Dodatok č.2

k zmluve o dielo číslo 138/2024 uzavretej dňa 22.7.2024 na stavebné práce na základe § 112 a nasl. zák. č.343/2015 Z. z. o verejnom obstarávaní o zmene a doplnení niektorých zákonov a § 536 a nasl. zák. č. 513/1991 Zb. Obchodný zákonník znení neskorších predpisov (ďalej len „Zmluva“)

Stavba: DOM SMÚTKU-NOVOSTAVBA, Kalná nad Hronom**Naviac práce - statika****Výkaz upravenej výstuže dosky D1 a trámov T1 (2ks)**

HOVNÍ VÝSTUŽ V VENCÍ (V2)

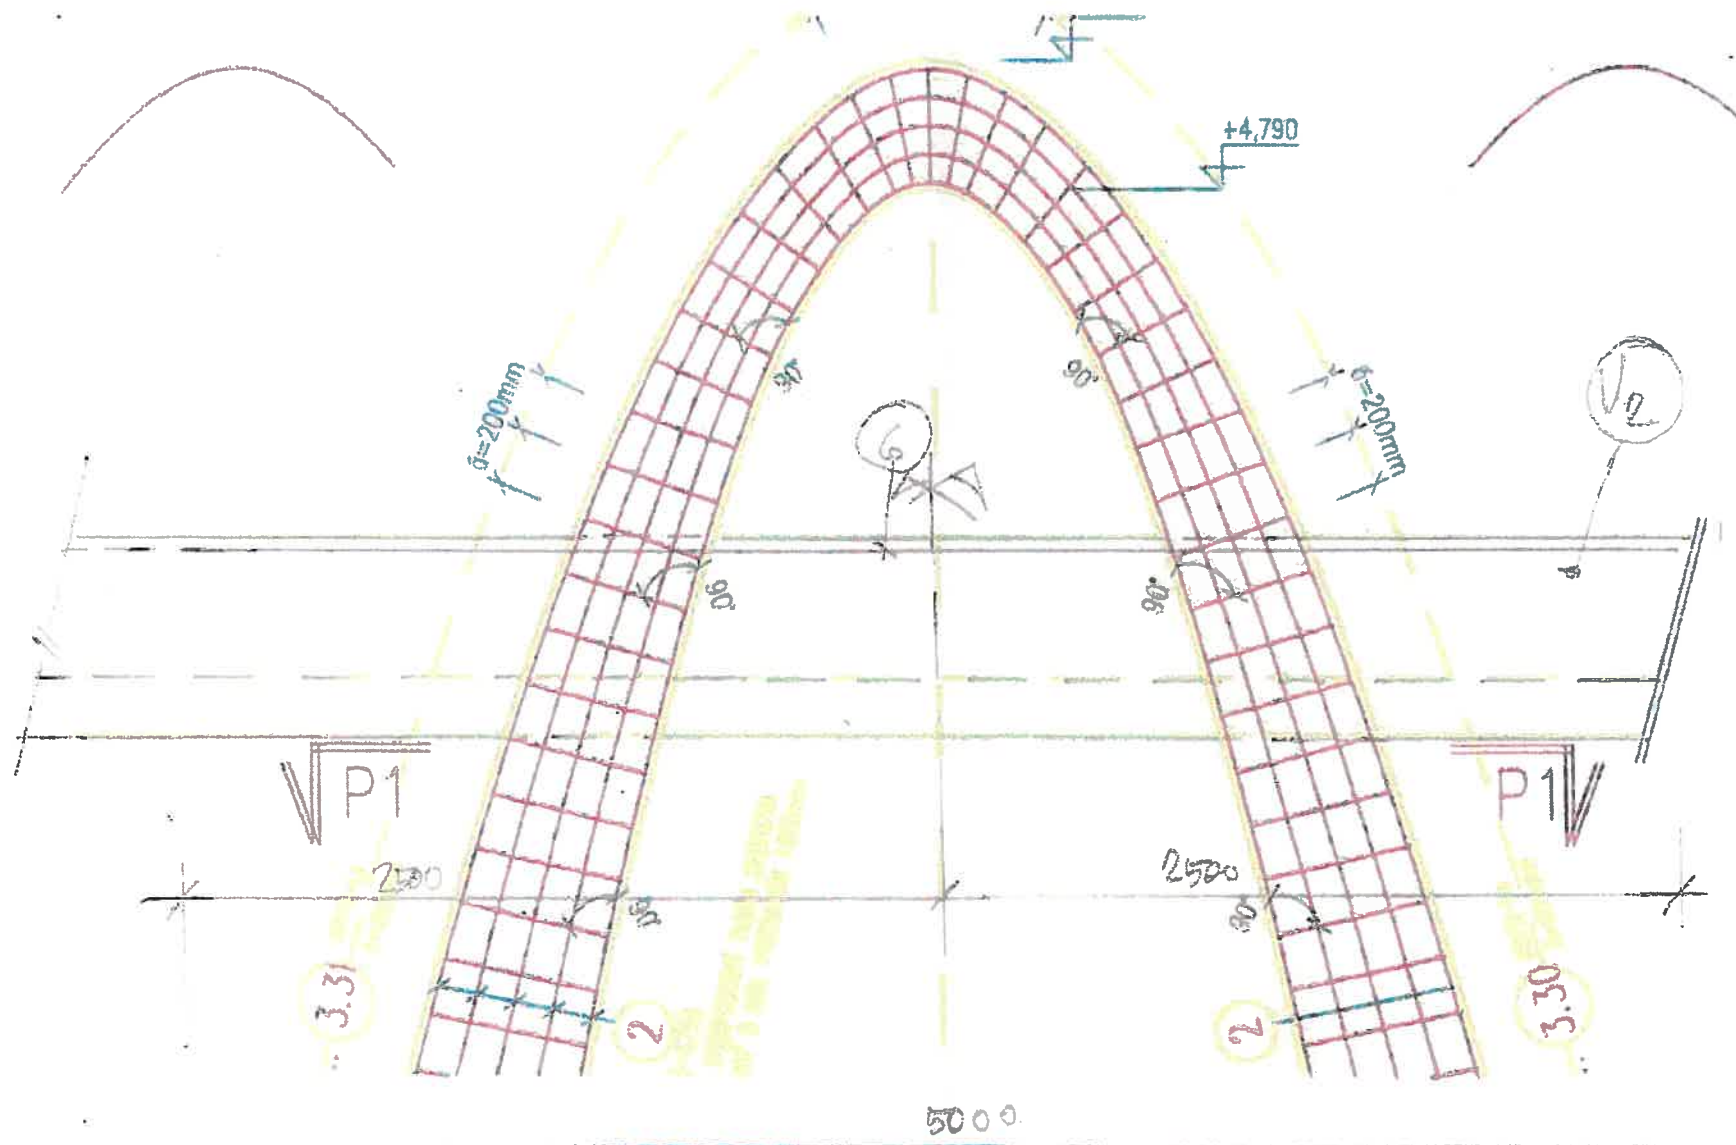
6 ϕ R16 - $\bar{r}$ 5000 - $\bar{r}$ 5000

PROJEKTANT:	ING. MILAN VANUS		
VYPRACOVAL:	- II -		
INVESTOR:	MESTO KALNÁ W / HRONOV	STUPEŇ	PROJEKT
NÁZOV: DOM SMŮTKU - KALNÁ W / HRONOV		DÁTUM	XII / 2024
		MÉRITKO	1:50; 1:25
		FORMÁT	A4
OBSAH:	T1 - ÚPRAVA A DOPLNENIE VÝSTUŽE T1 A D	STATICK	S-06 REVIZ.

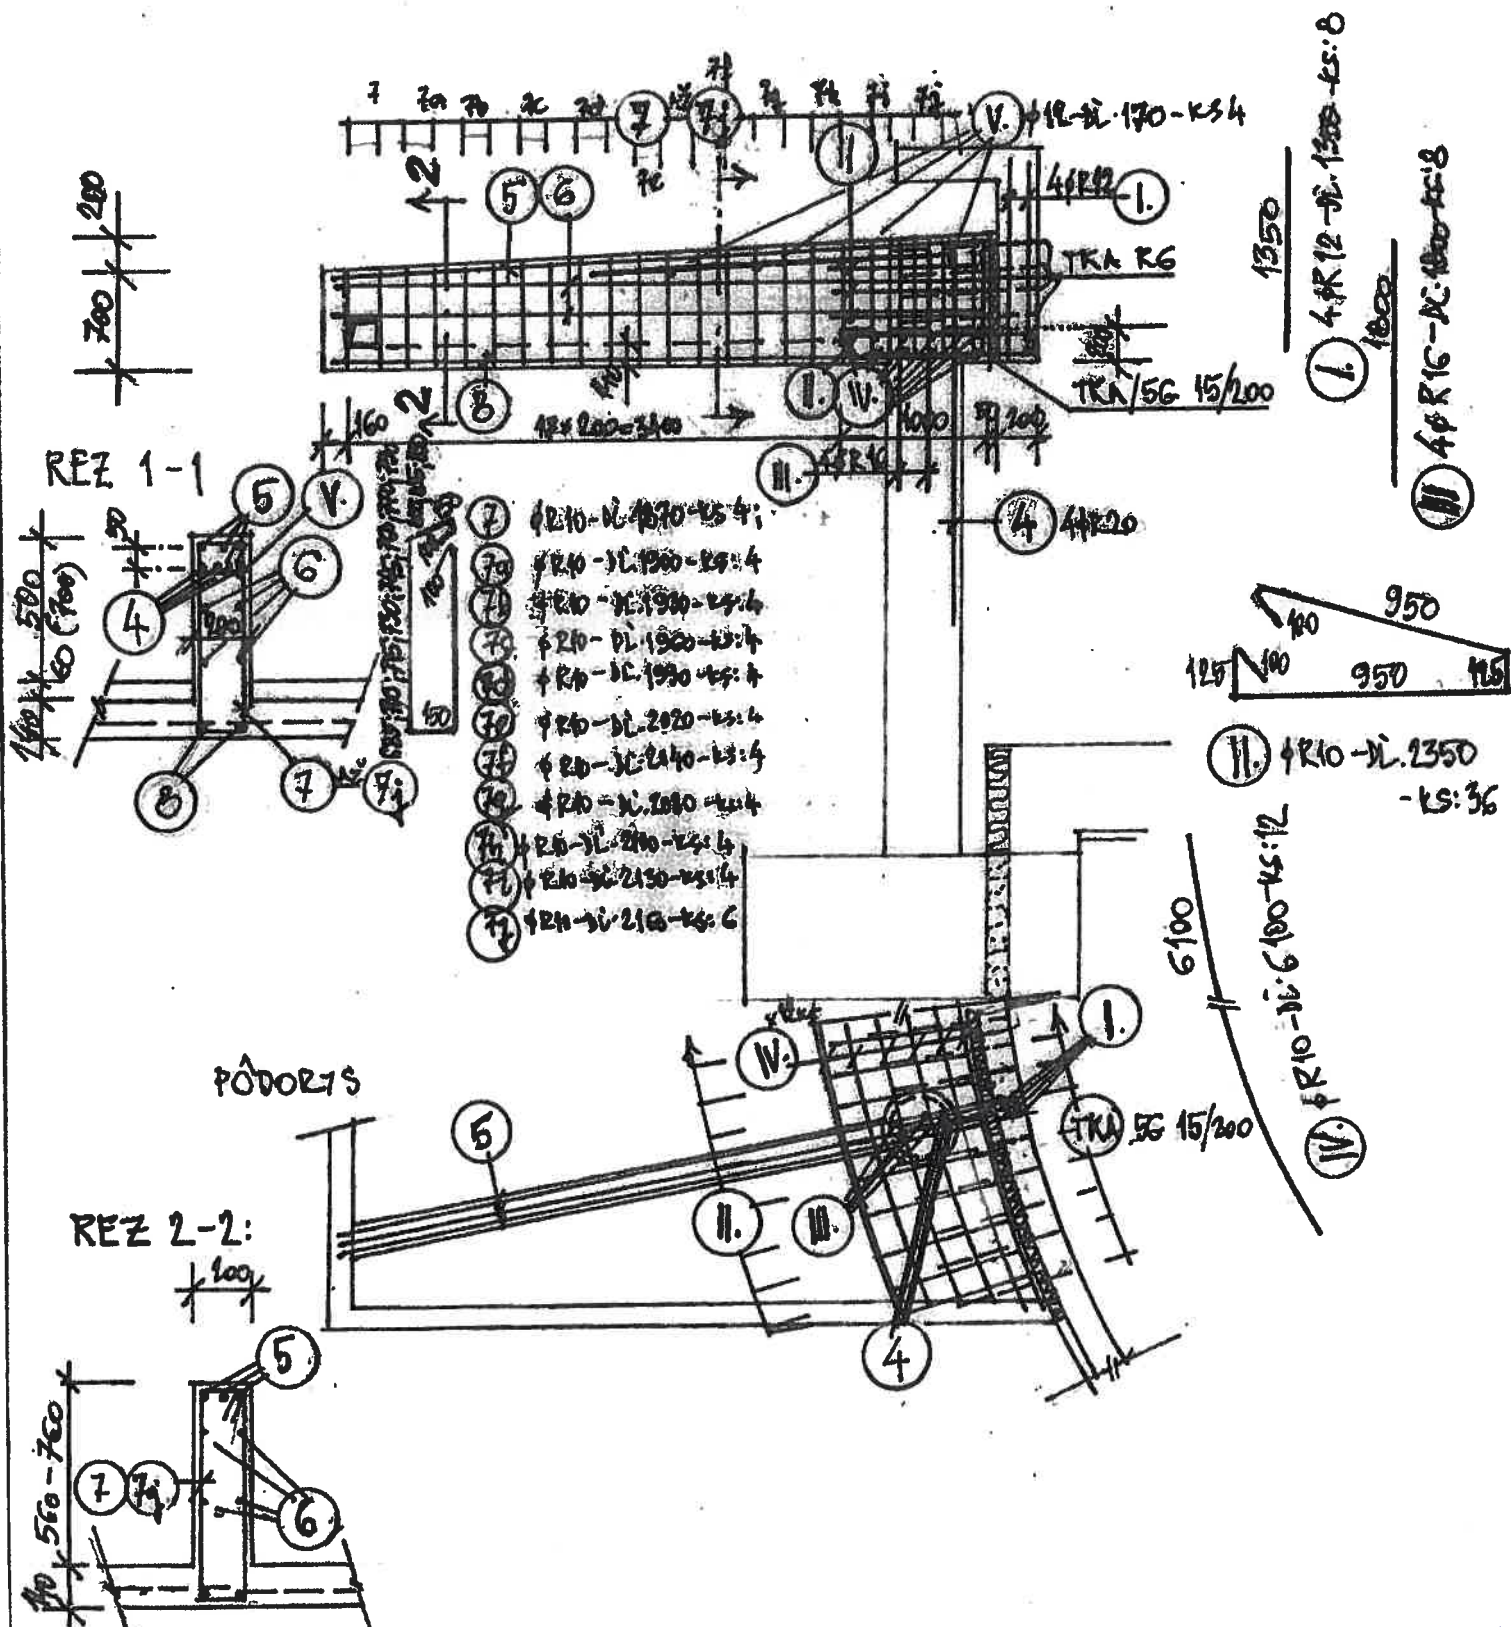
T ₁	UPRAVENK - DOPLNENK VSTUZ BOSK ₁ A TRAMU, T ₁ x 2 ks
----------------	---

- NOSNÁ KONSTRUKCE PRŮSTŘEŠKŮ PONECHAT PODOPŘETÍ DO UKONČENÍ NOSNÝCH KONSTR.
- ŘÍMSKÝMI ČÍSLOCAMI SÚ OZNAČENÉ NOVE PRŮTY, ALEBO UPRÁVENÉ PRŮTY, ARABSKÝMI SÚ OZNAČENÉ PRŮTY AKO V PŮVODNOM VÝKRESU
- POZÍCIA II. NAHRÁDKA PŮVODNÉ OZNAČENÍ POZ. "16"
- POZÍCIA "IV" JE NOVÁ - ROZDELOVACIE PRŮTY V HRUBŠEJ ČASTI DOSKY HR. 200 MM
- POZÍCIA "2h" V HORNEJ VÝSTUŽI DOSKY JE POTREBNÉ DOPLNÍŤ KŽ PO OKRAJ NA JEDNEJ A DRUHEJ STRANE DOSKY, TERAZ JE LEN V STREDNEJ ČASTI.

VÝKAZ UPRÁVENÍ A DOPLNENÍ VÝSTUŽE:

POZ	Ø	DĚLKA 1ks/1m	KS	CELK. DĚLKA [m]			
				ØR10	ØR12	ØR16	ØR20
I.	R12	1350	8		10,80		
II.	R10	2350	36	84,60			
III.	R16	1800	8			14,40	
IV.	R10	6100	12	73,20			
V	R12	170	4		0,68		
7	R10	1870	4	7,48			
7a	-I-	1900	4	7,60			
7b	-II-	1930	4	7,72			
7c	-II-	1960	4	7,84			
7d	-II-	1990	4	7,96			
7e	-II-	2020	4	8,08			
7f	-II-	2040	4	8,16			
7g	-II-	2080	4	8,32			
7h	-II-	2100	4	8,40			
7i	-II-	2130	4	8,52			
7j	ØR10	2160	6	12,96			
m				250,54	11,48	14,40	
kg/m				0,617	0,888	1,578	
Σ kg				154,58	10,194	22,72
